HLAVNÝ PROJEKTANT:	ZODP. PROJEKTANT:	NAVRHOL:	VYPRACOVAL:	INVESTOR:
Ing. J. SEKERKA	Ing. J. SEKERKA	Ing. J. SEKERKA	Ing. Z. HAVLOVÁ	THERMIT, s.r.o. Ľupčianska 51, 976 13 Slovenská Ľupča
STAVBA:	ORGANIZOVANÉ PARKOVANIE PRI POLYFUNKČNOM OBJEKTE	PARC.Č.:	230/1,2, 231/4	RAZÍTKO:
MIESTO STAVBY:	Za nožiarňou 37, SLOVENSKÁ ĽUPČA	DÁTUM:	12/2023	
STUPEŇ PROJEKTU:	PROJEKT PRE STAVEBNÉ POVOLENIE	OKRES:	BANSKÁ BYSTRICA	
PROFESIA:	ARCHITEKTONICKO-STAVEBNÉ RIEŠENIE	FORMÁT:	3 x A4	
PREDMET VÝKRESU:	SITUÁCIA STAVEBNÉHO RIEŠENIA	MIERKA:	1 : 250	
			VÝKRES Č.:	02

REV. 3

SITUÁCIA STAVEBNÉHO RIEŠENIA M1:250

ORGANIZOVANÉ PARKOVANIE PRI POLYFUNKČNOM OBJEKTE

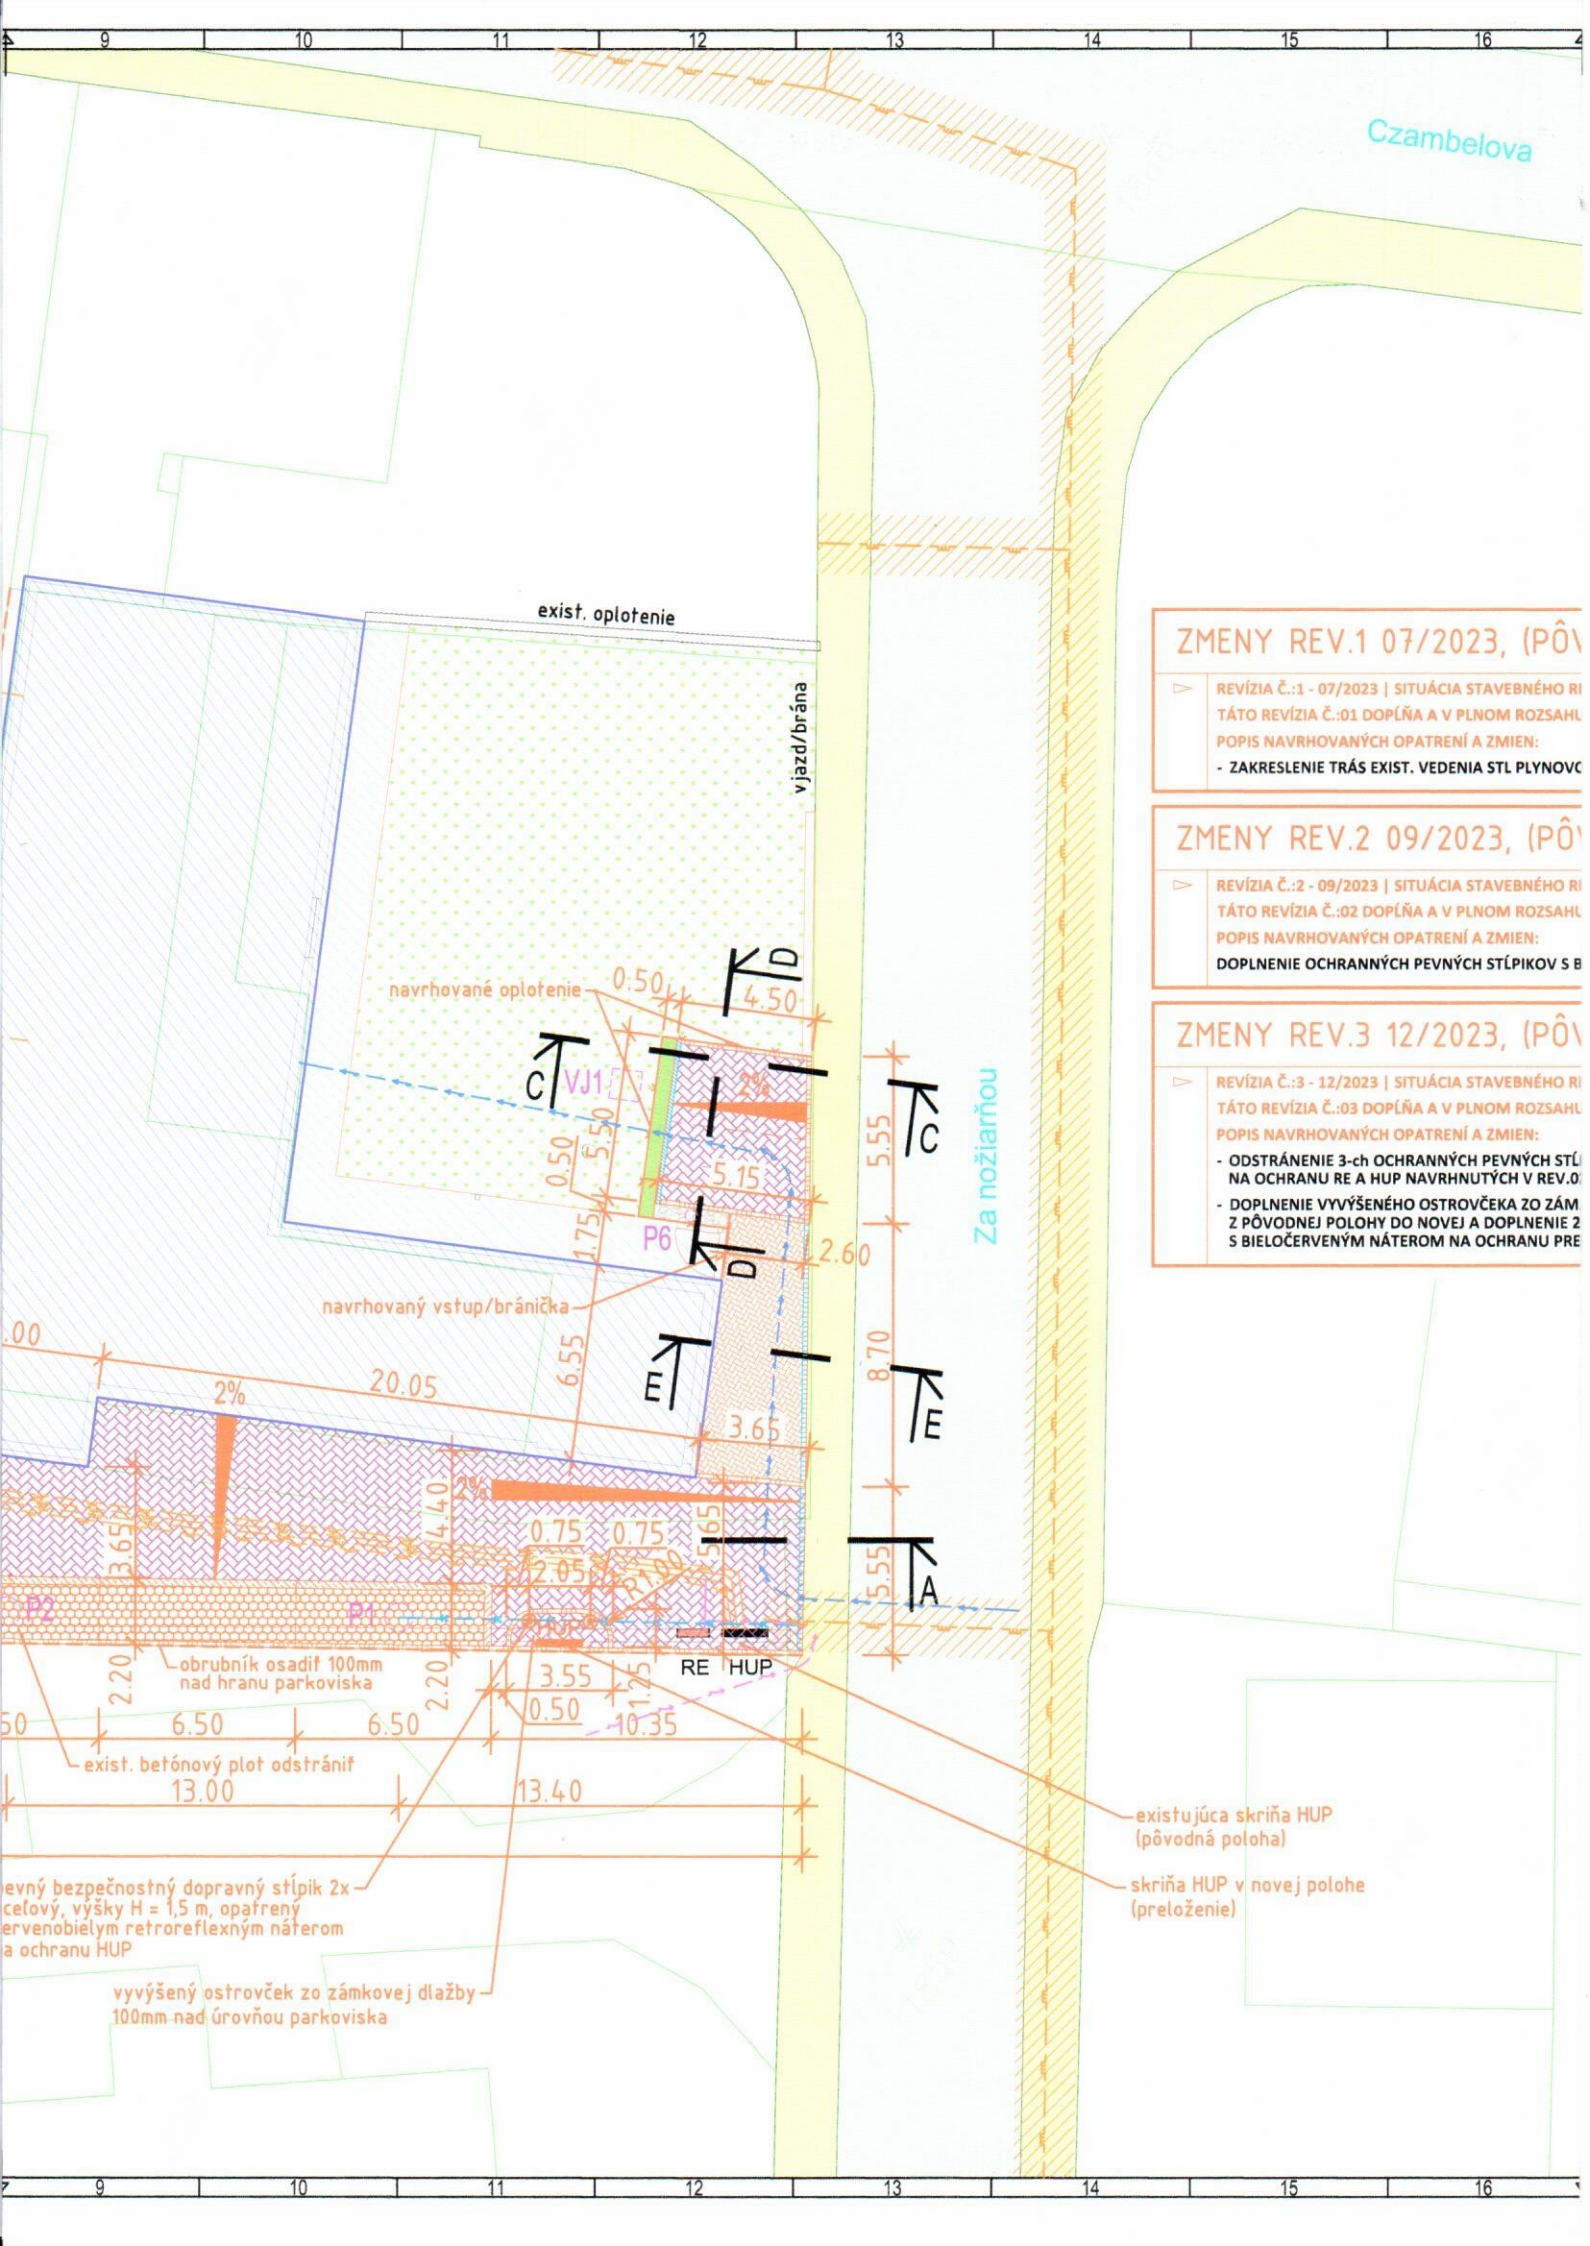
- REVÍZIA Č.:1 - 07/2023 | SITUÁCIA STAVEBNÉHO RI
- TÁTO REVÍZIA Č.:01 DOPLŇA A V PLNOM ROZSAHL
- POPIS NAVRHOVANÝCH OPATRENÍ A ZMIEN:
- ZAKRESLENIE TRÁS EXIST. VEDENIA STL PLYNOVC

- REVÍZIA Č.:2 - 09/2023 | SITUÁCIA STAVEBNÉHO RI
- TÁTO REVÍZIA Č.:02 DOPLŇA A V PLNOM ROZSAHL
- POPIS NAVRHOVANÝCH OPATRENÍ A ZMIEN:
- DOPLNENIE OCHRANNÝCH PEVNÝCH STĹPIKOV S B

- REVÍZIA Č.:3 - 12/2023 | SITUÁCIA STAVEBNÉHO RI
- TÁTO REVÍZIA Č.:03 DOPLŇA A V PLNOM ROZSAHL
- POPIS NAVRHOVANÝCH OPATRENÍ A ZMIEN:
- ODSTRÁNENIE 3-ch OCHRANNÝCH PEVNÝCH STĹ
- NA OCHRANU RE A HUP NAVRHNUTÝCH V REV.0
- DOPLNENIE VYVÝŠENÉHO OSTROVČEKA ZO ZÁM
- Z PŮVODNEJ POLOHY DO NOVEJ A DOPLNENIE Z
- S BIELOČERVENÝM NÁTEROM NA OCHRANU PRE

existujúca skriňa HUP (pôvodná poloha)

skriňa HUP v novej polohe (preloženie)

pevný bezpečnostný dopravný stĺpik 2x
ceľový, výšky H = 1,5 m, opatrený
červenobielym retroreflexným náterom
na ochranu HUP

vyvýšený ostrovček zo zámkovej dlažby
100mm nad úrovňou parkoviska

obrubník osadiť 100mm
nad hranu parkoviska
